## 改善箇所説明図

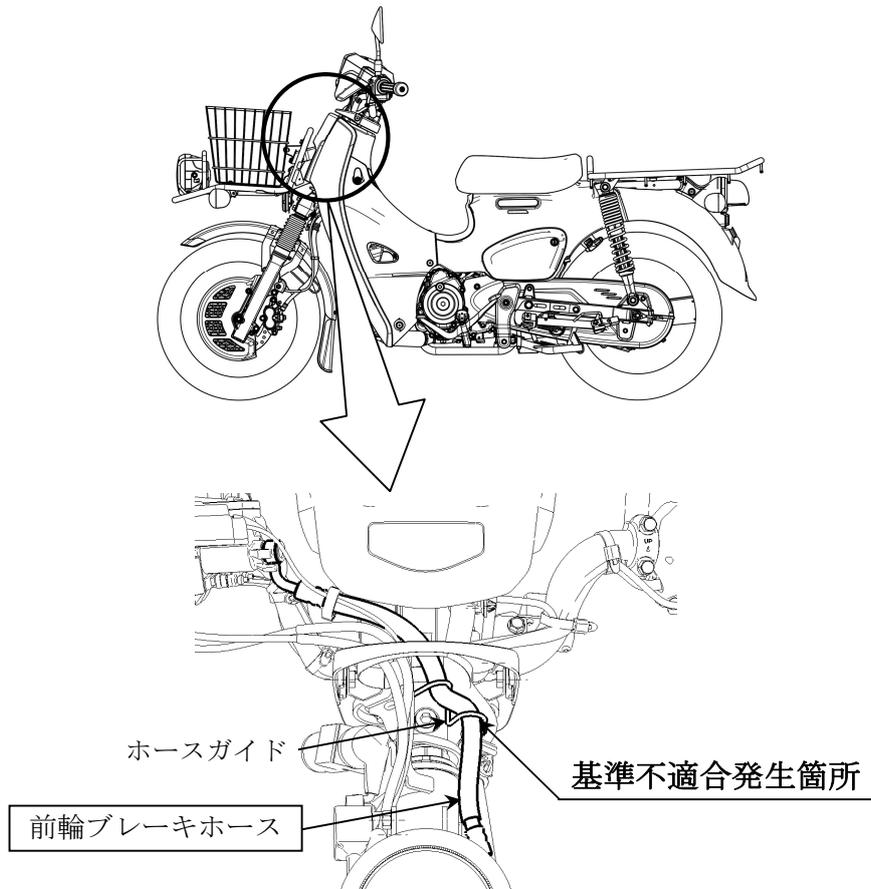
制動装置において、前輪ブレーキホースの車体への組付け作業が不適切なため、正しい位置に組付けられていない。そのため、当該ホースがホースガイド端部と接触し、そのまま使用を続けると、当該ホースが損傷し、最悪の場合、ブレーキ液が漏れ、前輪ブレーキが効かなくなるおそれがある。

全車両、前輪ブレーキホースを新品と交換し、正しい位置に組付ける。

注：  は交換及び正しい位置に組付ける部品を示す。
